R - 4140 - 2020

DEMANDE D'AUTORISATION DU BUDGET DES
INVESTISSEMENTS 2021 POUR LES PROJETS DU
TRANSPORTEUR DONT LE COÛT INDIVIDUEL
EST INFÉRIEUR À 65 MILLIONS DE DOLLARS

MÉMOIRE DE L'AHQ-ARQ

3 mai 2021

Figure AHQ-ARQ-1
Évolution des demandes d'investissements totaux en Maintien des actifs
2015-2021 (M\$)

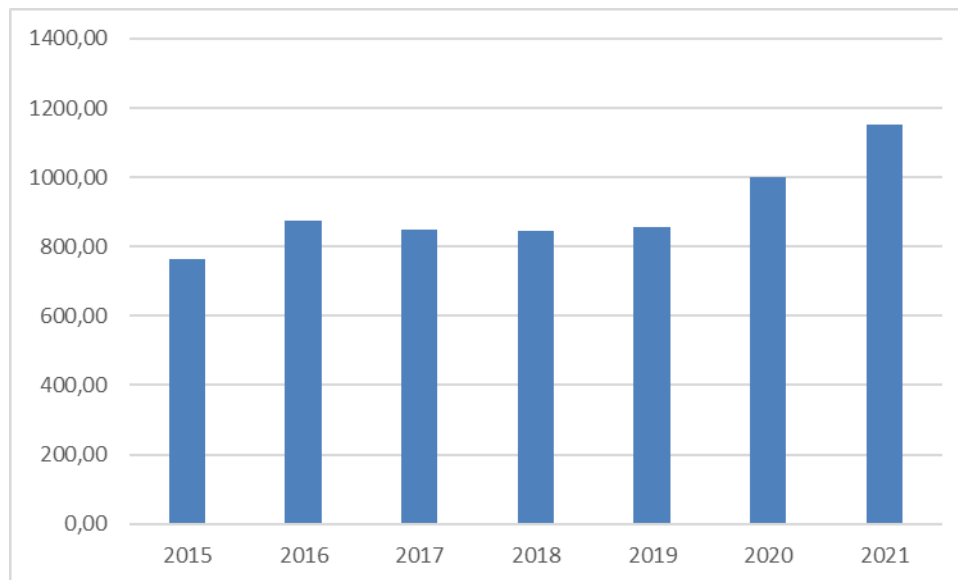
A priori, l'AHQ-ARQ considère qu'une telle hausse de 15 % en 2021 (dont 18 % pour les projets de 65 M\$ ou moins, voir plus haut) n'est pas acceptable d'autant plus qu'elle s'inscrit dans un contexte où les indicateurs de fiabilité du service pour lesquels l'information est disponible se sont maintenus au cours des quatre dernières années⁸.

Figure 4
Évolution des taux de risque
Équipements d'appareillage électrique

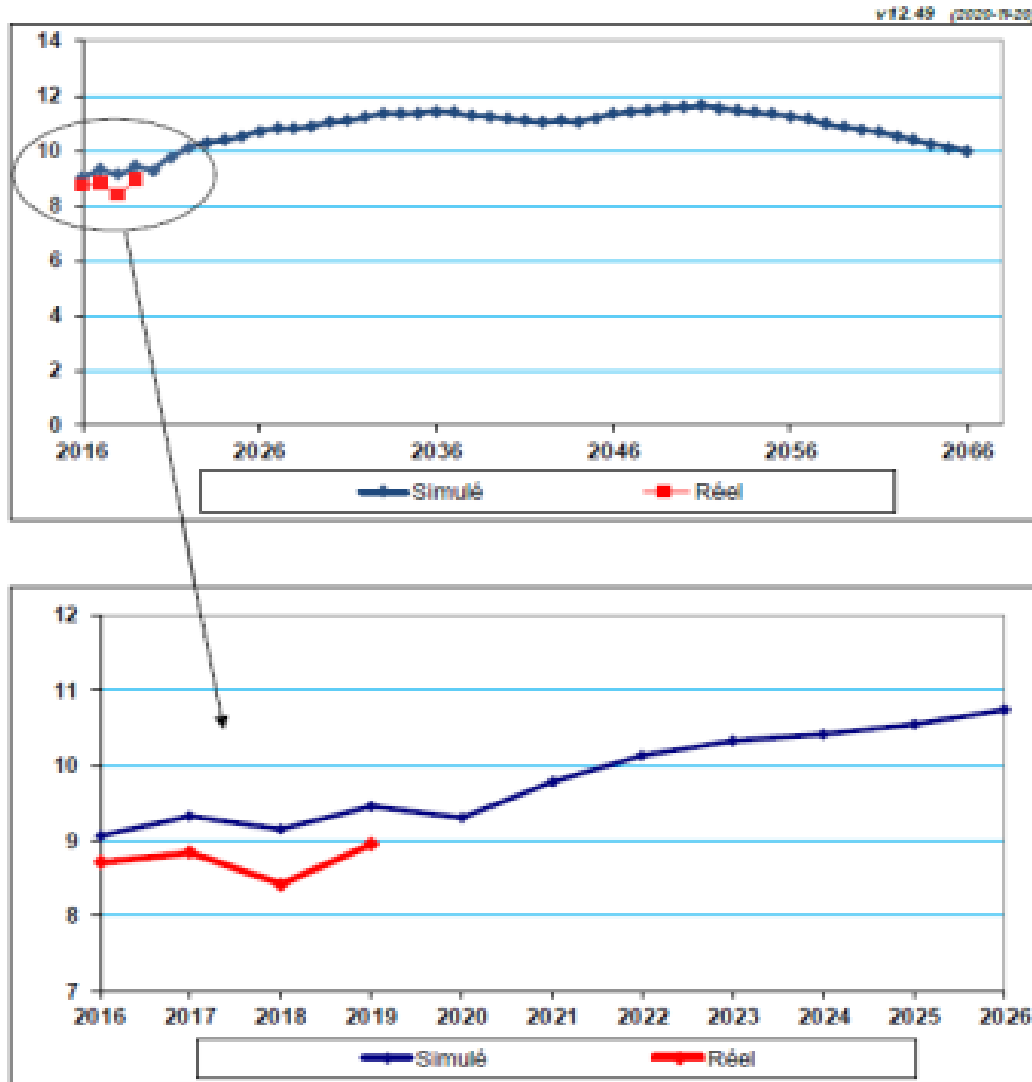
On peut d'emblée constater de cette figure et de ce tableau l'écart entre le taux de risque simulé avant le début d'une année et le taux de risque réel constaté à la fin de cette même année¹³ qui pourrait laisser soupçonner que la Stratégie est pessimiste et qu'elle surestime le taux de risque (ou voit plus de risque qu'il n'y en a en réalité).

Afin de vérifier si la Stratégie surestime vraiment le taux de risque, il est important d'examiner la tendance des prévisions sur plus qu'une année à l'avance puisque le risque de défaillance des équipements est évalué sur une longue période, pas seulement sur la première année. Le Transporteur précise justement que la Stratégie vise à contrôler l'évolution du taux de risque à long terme et non la comparaison des taux de risque simulé et réel d'une année à l'autre¹⁵.

Figure 5
Évolution du taux de risque

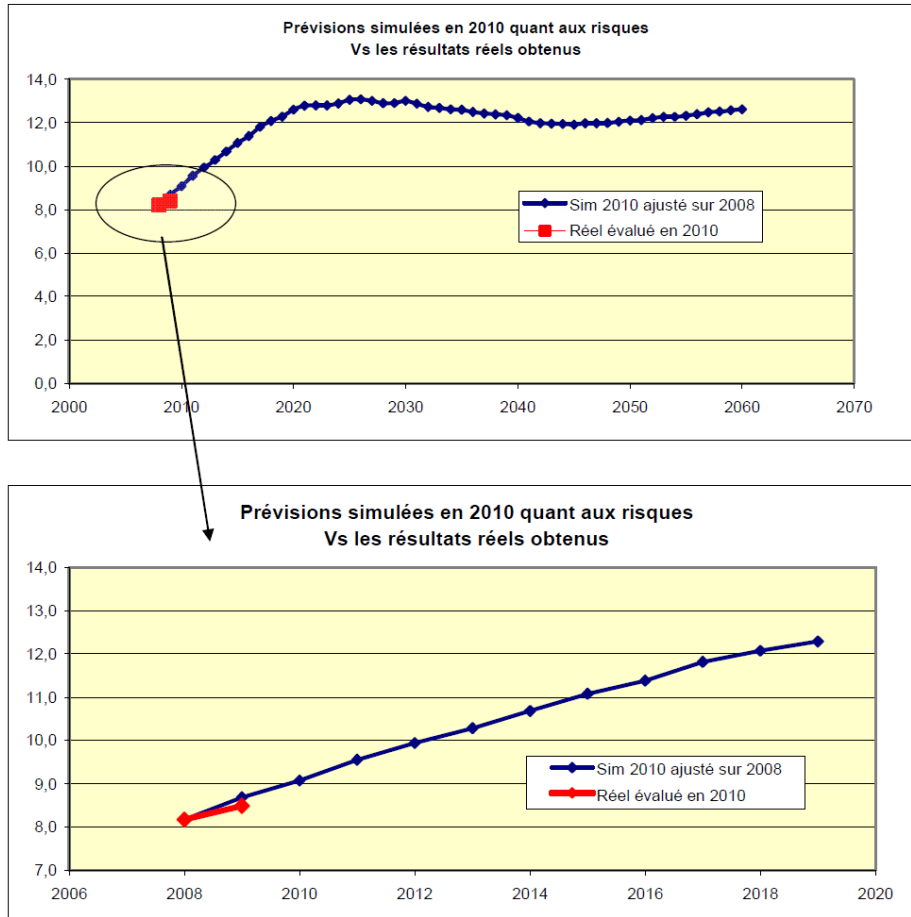
Le premier constat qu'on peut tirer de cette figure est que le taux de risque qui était alors prévu en 2010 pour l'année 2018 était de l'ordre de 12. Or, cette prévision ne s'est manifestement pas concrétisée alors que le taux de risque réel de 2018 de 8,4, selon le tableau 3 plus haut, est demeuré exactement au même niveau que le taux de risque réel de 2009. Rappelons que le Transporteur a justifié des investissements en 2010 en se basant sur sa prévision, hautement pessimiste, selon laquelle le taux de risque atteindrait 12 en 2018, ce qui est loin

d'être vérifié aujourd'hui alors que le taux de risque continue à se situer entre 8 et 9.

Figure AHQ-ARQ-2
Évolution des taux de risque – Appareillage électrique
Comparaison des Prévisions par dossier et du Réel¹⁷

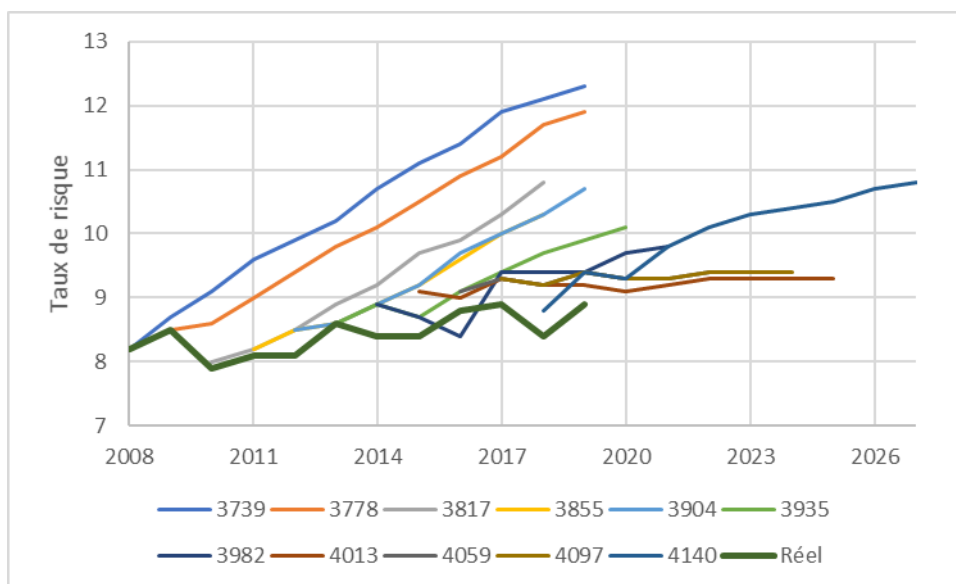
Cette figure montre que toutes les prévisions ont significativement surestimé la valeur réelle, cette dernière étant illustrée par le trait noir plus gras. Par exemple, le courbe supérieure (en bleu) date du dossier R-3739-2010 avec la prévision

atteignant un taux de risque de 12 en 2018, une surestimation de 43 % par rapport à la valeur réelle de 8,4 observée aujourd'hui.

De plus, on peut observer que le taux de risque réel (trait noir gras) est relativement stable depuis 2008, contrairement à l'affirmation du Transporteur selon laquelle le taux de risque réel de chaque année suit le taux de risque simulé et que son évolution est à la hausse¹⁸.

Figure AHQ-ARQ-3
Évolution de la prévision du taux de risque de l'année 2018

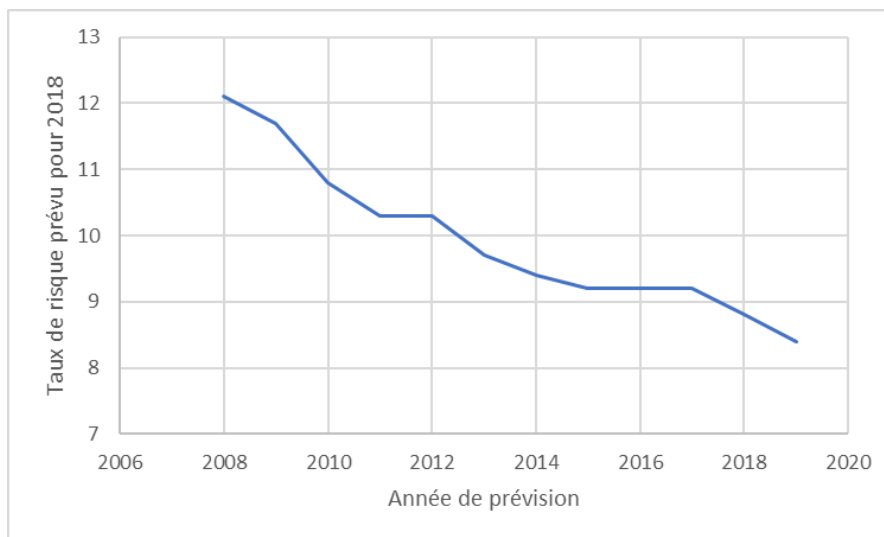
L'AHQ-ARQ est d'avis que les explications du Transporteur sur la non-comparabilité des taux de risque simulé et réel d'une même année mentionnés plus haut sont loin de justifier la surestimation du risque de 43 % tel qu'observée à la figure précédente.

Figure AHQ-ARQ-4
Évolution des taux de risque – Appareillage électrique
Comparaison des Prévisions faites en 2019 (4097) et en 2020 (4140)

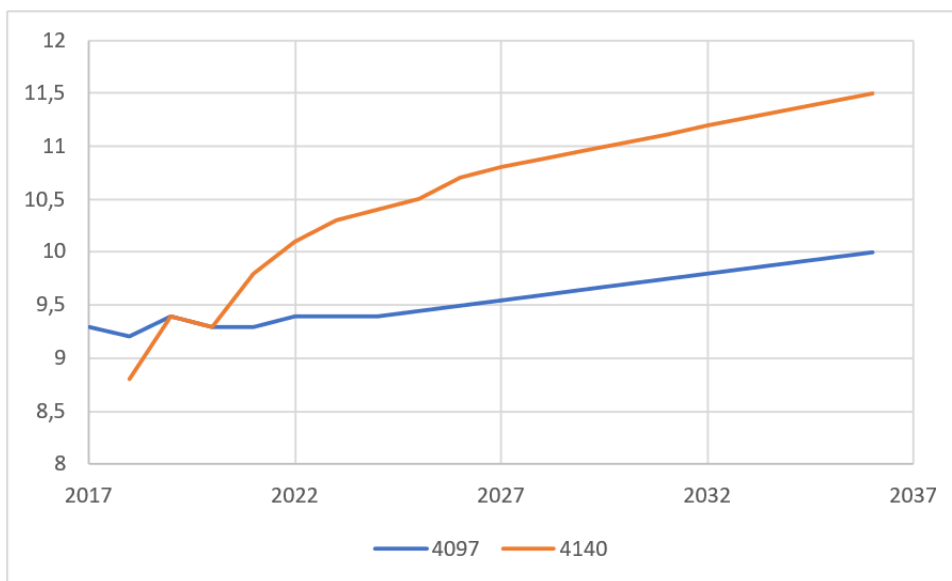
On peut notamment constater que l'évolution du taux de risque de l'an dernier (courbe bleue) prévoyait un dépassement de la valeur de 10,0 autour de 2036 alors que la courbe de cette année prévoit plutôt ce dépassement aussi tôt que 2022, ce qui constitue une détérioration significative qui mériterait une explication probante. Questionné sur ce phénomène, le Transporteur se contente de la réponse plutôt théorique qui peut laisser perplexe sur l'écart observé dans la figure²² :

L'AHQ-ARQ est d'avis que cet extrait est loin d'expliquer l'écart significatif observé entre les deux courbes de la figure précédente, lequel dénotant plutôt, de l'avis de l'AHQ-ARQ, une problématique majeure dans le calibrage des modèles utilisés par le Transporteur.

Pour compenser la calibration imprécise des modèles utilisés par le Transporteur et le biais systématique affectant l'évaluation du taux de risque et des investissements en découlant, l'AHQ-ARQ recommande à la

Régie de réduire de 5 % la demande du Transporteur pour les investissements en Maintien des actifs, ce qui équivaut à une baisse de 35 M\$ lorsqu'appliquée au montant demandé de 706 M\$²³ pour les actifs de transport et de télécommunications dans le cadre du présent dossier.

Figure AHQ-ARQ-5
Comparaison de la charge prévue en été au poste Adélar-Godbout et des CLT avec 2 et 3 transformateurs

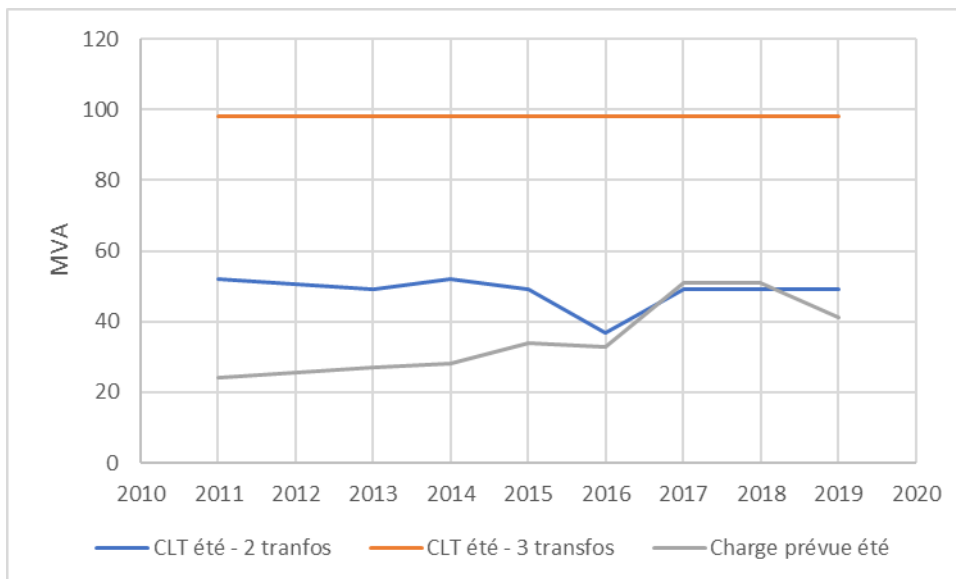
On peut voir du tableau AHQ-ARQ-1 et de la figure AHQ-ARQ-5 qui l'accompagne que la prévision de la charge prévue en été avait été temporairement haussée à 51 MVA en 2017 et en 2018 (au moment de justifier un investissement à venir) pour ensuite être abaissée à 41 MVA en 2019, qui est significativement inférieure à la CLT de 49 MVA prévue au même poste (et de la valeur de CLT antérieure de 52 MVA). Même la CLT avait été baissée temporairement à 37 MVA en 2016.

On est ici en présence d'un exemple où une prévision plus fraîche au moment de procéder à l'ajout d'un 3^e transformateur en 2017 aurait potentiellement pu éviter un tel investissement qui s'avère non nécessaire aujourd'hui.
